**AVIS RELATIF A LA PROTECTION
CONTRE LES EVENTUELS EFFETS NOCIFS ET NUISANCES
PROVOQUES PAR LES RAYONNEMENTS NON IONISANTS
GENERES PAR DES ANTENNES EMETTRICES STATIONNAIRES**

Commune : DINANT - Exploitant : PROXIMUS

Référence exploitant : 82LIS_00

Rapport n° 1015 / 2023

Figure 1 : Vue en plan des lieux de séjour et des points de contrôle

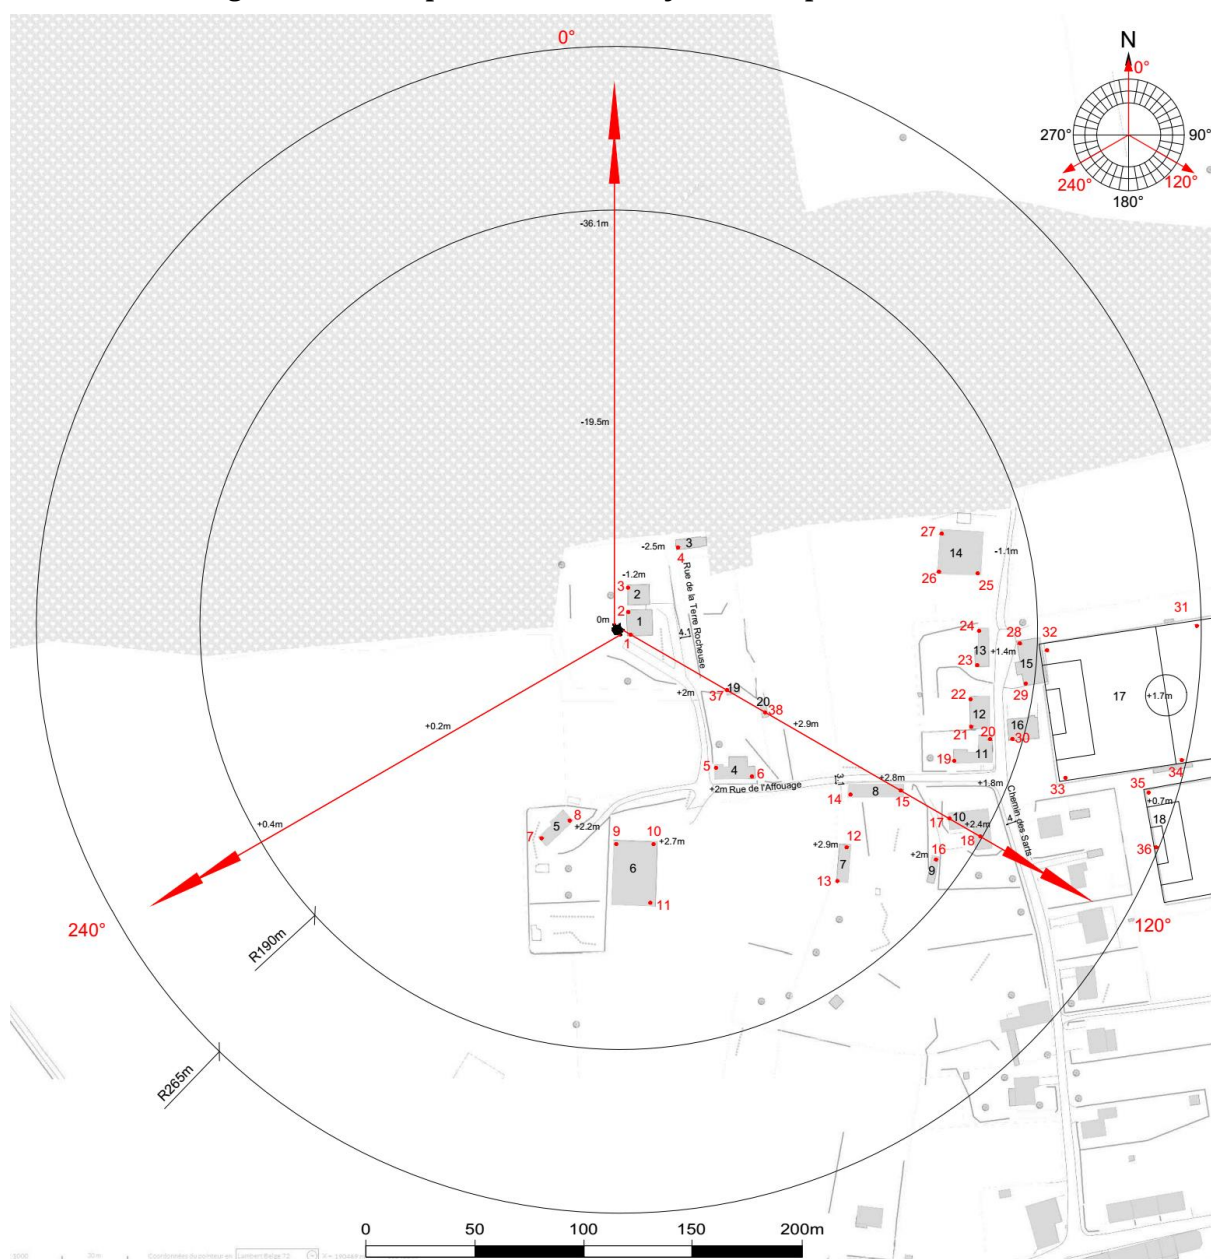
Les fréquences d'émission, la puissance rayonnée par chacune des antennes et leur gain permettent de déterminer le rayon de la zone à analyser. Tout dépassement de la limite par installation est exclu en dehors de cette zone. Le tableau 2 reprend les 35 LS² pour lesquels l'indice d'exposition est le plus élevé. Les différentes colonnes indiquent :

- le numéro du point de contrôle repris sur un des plans de la figure 1;
- le numéro du LS dans lequel se trouve le point de contrôle de la 1^{ère} colonne ;
- l'atténuation d'obstacle prise en compte pour le calcul de l'indice d'exposition dans le LS ;
- le résultat du calcul de l'indice d'exposition.

N° point de contrôle	LS	Atténuation (dB)	Indice d'exposition relatif à la limite par installation IE_i
36	LS18	0,0	0,075
35	LS18	0,0	0,073
33	LS17	0,0	0,070
34	LS17	0,0	0,065
31	LS17	0,0	0,045
30	LS16	3,0	0,038
32	LS17	0,0	0,033
18	LS10	3,0	0,024
20	LS11	3,0	0,019
23	LS13	3,0	0,014
29	LS15	3,0	0,013
16	LS9	3,0	0,013
24	LS13	3,0	0,012
17	LS10	3,0	0,011
21	LS12	3,0	0,011
19	LS11	3,0	0,010
28	LS15	3,0	0,010
15	LS8	3,0	0,009
22	LS12	3,0	0,008
38	LS20	3,0	0,005
14	LS8	3,0	0,005
5	LS4	3,0	0,004
6	LS4	3,0	0,004
12	LS7	3,0	0,003
25	LS14	3,0	0,003
13	LS7	3,0	0,003
37	LS19	3,0	0,003
8	LS5	3,0	0,002
7	LS5	3,0	0,002
26	LS14	3,0	0,002
27	LS14	3,0	0,002
9	LS6	3,0	0,001
10	LS6	3,0	0,001
3	LS2	3,0	0,001
11	LS6	3,0	0,001

En ce qui concerne les antennes de l'installation mentionnées dans le tableau 1, la distance maximale à laquelle la limite pourrait être atteinte, à l'extérieur, est égale à 80,7 m. S'il n'y a pas de LS à une distance inférieure, les antennes respectent forcément la limite d'immission.

Dans le cas des LS situés à l'intérieur des bâtiments, une atténuation d'obstacle est prise en compte et il en résulte que la distance maximale à laquelle la limite pourrait être atteinte se réduit à 57,1 m.

Les résultats de l'évaluation décrite au paragraphe 4 indiquent que les antennes émettrices stationnaires de l'installation faisant l'objet du présent avis ne produisent pas, dans un lieu de séjour, un rayonnement électromagnétique maximum supérieur aux limites fixées à l'article 4 du décret.

En conclusion, les antennes émettrices stationnaires faisant partie de l'installation référencée dans le paragraphe 2 et dont les caractéristiques techniques sont résumées dans le tableau 1 **respectent les limites d'immission** fixées à l'article 4 du décret du 8 décembre 2022 (M.B. du 16.12.2022) modifiant le décret du 3 avril 2009 relatif à la protection contre les éventuels effets nocifs et nuisances provoqués par les rayonnements non ionisants générés par des antennes émettrices stationnaires.

Figure 2 : Vue en plan des installations d'antennes dans un rayon de 300 mètres autour de l'installation faisant l'objet de la demande d'avis

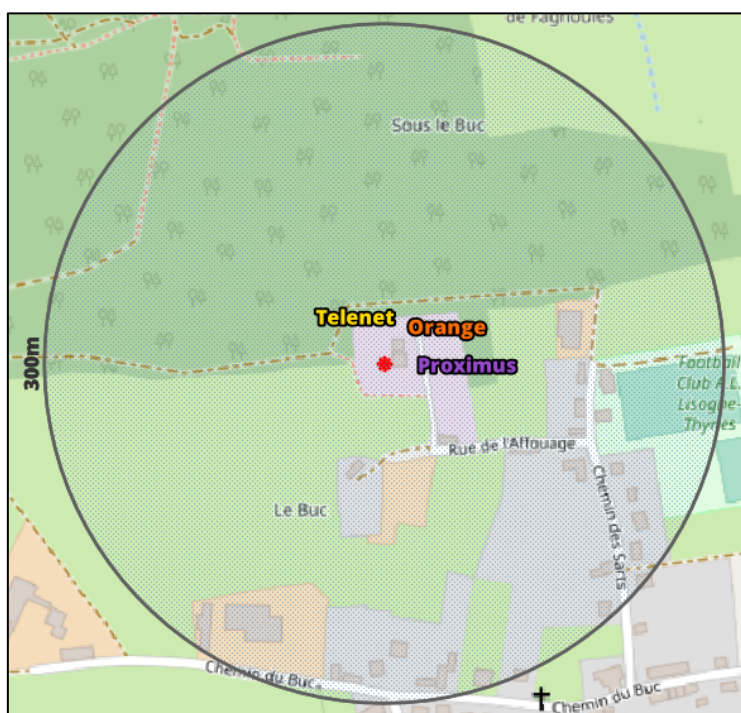
Le plan en projection verticale de la figure 2 indique la localisation des antennes actives éventuelles visées par le décret et situées dans un rayon de 300 mètres autour de l'installation référencée dans le paragraphe 2. Les données de localisation de ces antennes et les avis correspondant sont accessibles via le cadastre en ligne des antennes émettrices stationnaires⁶.

Compte tenu du nombre d'installations localisées dans la figure 2, il apparaît que l'intensité du rayonnement électromagnétique généré, dans les lieux de séjour situés à proximité de l'installation référencée dans le paragraphe 2, par l'ensemble des antennes émettrices stationnaires de l'ensemble des exploitants du même site d'antennes émettrices stationnaires respecte la limite fixée à l'article 4, § 2 du décret.
